Vorlagennummer: VO/2023/7249-61
Vorlageart: Beschlussvorlage
Öffentlichkeitsstatus: öffentlich

Planung Friedrichstraße Tischvorlage

I. Sitzungsvortrag:

Abb.: Querschnitt der Variante 4

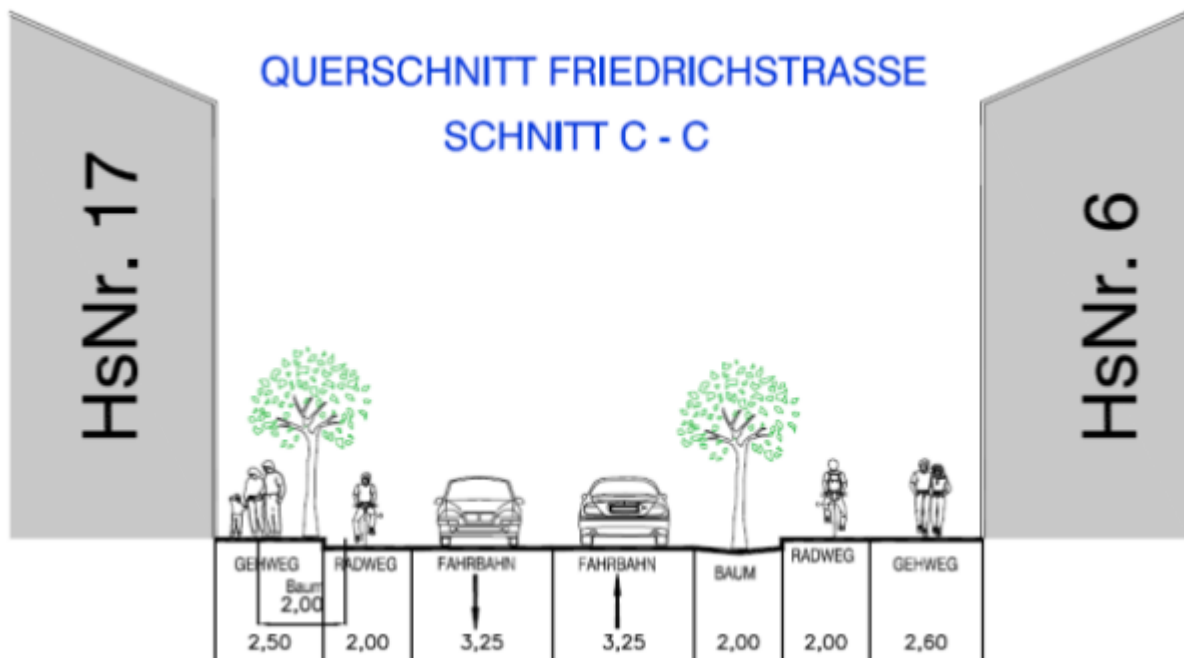
Bewertung:

- + Abnahme Willy-Lessing-Straße (von 14.970 auf 13.370)
- + keine Auswirkung auf Ottostraße □ Heinrichsdamm (2.173)
- + geringe Auswirkungen Unterer Kaulberg (von 8.835 auf 8.991)
- Verlagerung Abschnitt Straße Schönleinsplatz (von 640 auf 2.526) (Umkehr Einbahnrichtung) (Friedrichstraße (Schönleinsplatz) (von 11.284 auf 8.231)
- Zunahme auf Franz-Ludwig-Straße (von 1.030 auf 1.332)
- Zunahme Marienbrücke (von 16.128 auf 17.744)
- Zunahme Peuntstraße (von 15.333 auf 16.090)
- Zunahme Starkenfeldstraße (von 13.926 auf 14.296)

Fazit:

- machbar
- die Verkehrsverlagerungen sind abbildbar
- geringe Zunahme in der Franz-Ludwig-Straße
- Status Quo im Haingebiet
- geringe Auswirkung auf Unterer Kaulberg (2% Zunahme)

Abb.: Querschnitt der Variante 4

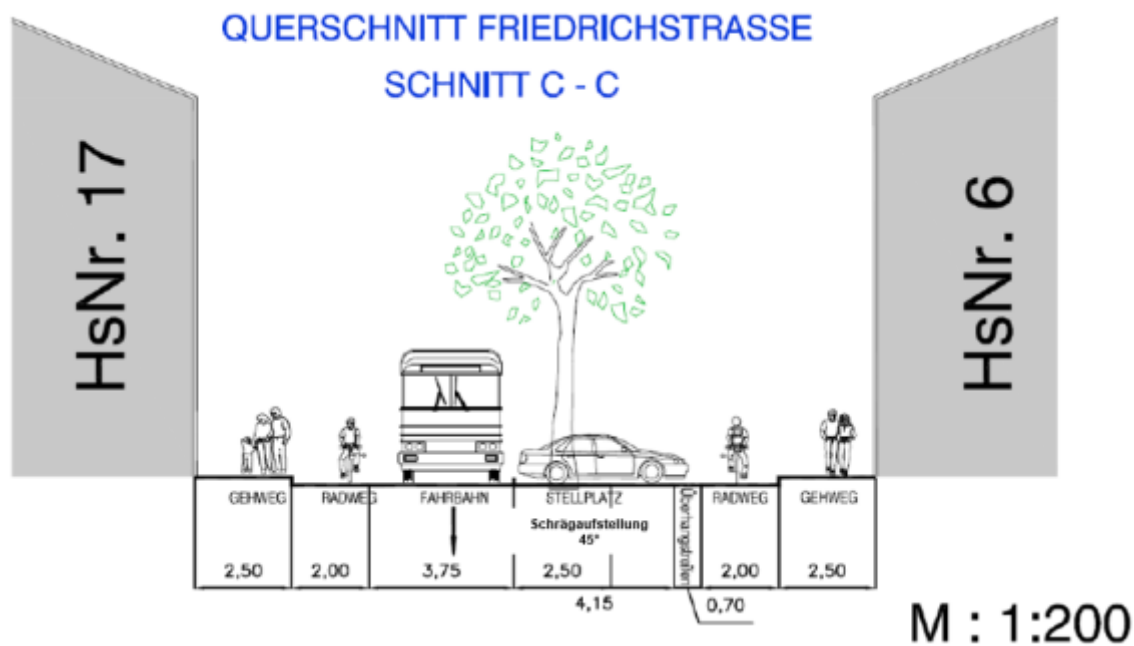
Bewertung:

- + Abnahme in der Friedrichstraße (von 13.265 auf 9.803) (Einbahnrichtung Innenstadt)
- + Abnahme Heinrichsdamm (von 1.958 auf 511) (Umkehr Einbahnrichtung/ Bewertung □ Fazit)

- Zunahme Willy-Lessing-Straße (von 14.971 auf 16.250)
- Zunahme auf Franz-Ludwig-Straße (von 1.030 auf 1.448)
- Zunahme Kunigundendamm (von 2.239 auf 2.755)
- Zunahme Dr.-von-Schmidt-Straße (von 872 auf 1.708)
- Zunahme Nürnberger Straße (von 9.548 auf 10.261)
- Zunahme Unterer Kaulberg (von 8.835 auf 9.083)
- Zunahme Abschnitt Ottostraße □ Heinrichsdamm (von 2.173 auf 2.925)
- Ottostraße (von 1.277 auf 1.707)
- Amalienstraße (von 840 auf 1.055)
- Hainstraße (von 3.165 auf 3.419)

Fazit:

- Variante 6 weist umliegende Verkehrsverlagerungseffekte auf
- fachliche Einschätzung: Anders als das Verkehrsmodell ein Anstieg in der Dr.-von-Schmitt-Straße aufzeigt, wird ein deutlich geringeres Verkehrsaufkommen angenommen, da der Verkehr entlang des Heinrichsdamms gelenkt wird. Die Verkehrsstärke des Heinrichsdammes wird demnach auf den heutigen Status Quo ansteigen.
- Amalien- und Ottostraße nehmen um ca. 30 % zu
 - Verhinderung: Anliegerverkehr
 - Rausnahme des Durchgangsverkehrs □ baulich durch Engstellen
- geringe Zunahme in der Franz-Ludwig-Straße

- geringe Auswirkung auf Unterer Kaulberg
- machbar durch Unterstützung von Maßnahmen (Anliegerstraßen, Verkehrsberuhigung)

Abb.: Querschnitt D – Alt: Variante 4

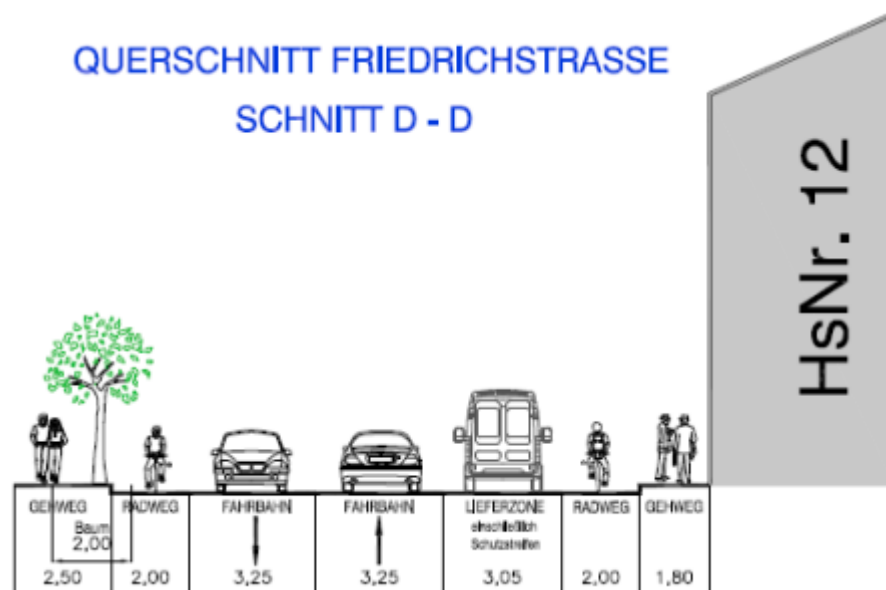
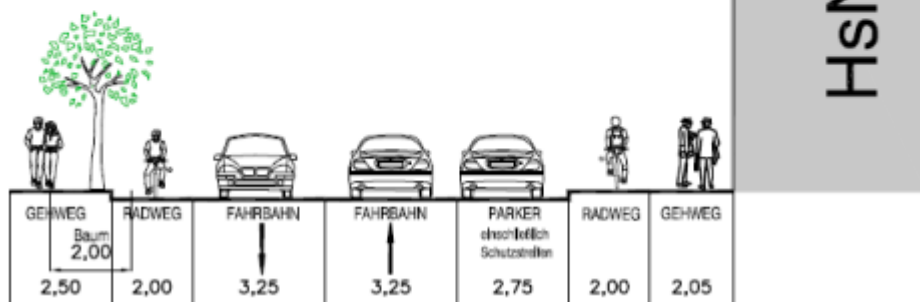
Negative Stellungnahmen bezogen sich vor allem auf die Engstellen im Bereich der Lieferzonen. Der Gehwegbereich beträgt in den Abschnitten (B) 1,60 m und (D) 1,80 m. Diese Bereiche wurde in der Variante 4A optimiert, sodass der Gehwegbereich in der Variante 4A (B) 1,80 m und (D) 2,05 m beträgt.

Anstelle der Lieferzonen wurden in Variante 4A die Breite eines Kfz-Stellplatzes von 2,00 m berücksichtigt einschließlich eines Sicherheitsabstandes von 0,75 m zum Radweg um die sogenannten Dooring-Unfälle zu vermeiden. Laden und Liefern ist auf den Kfz-Stellplätzen sowie auf den im Umfeld geplanten Lade- und Lieferzonen weiterhin möglich.

Abb.: Querschnitt D – Neu: Variante 4A
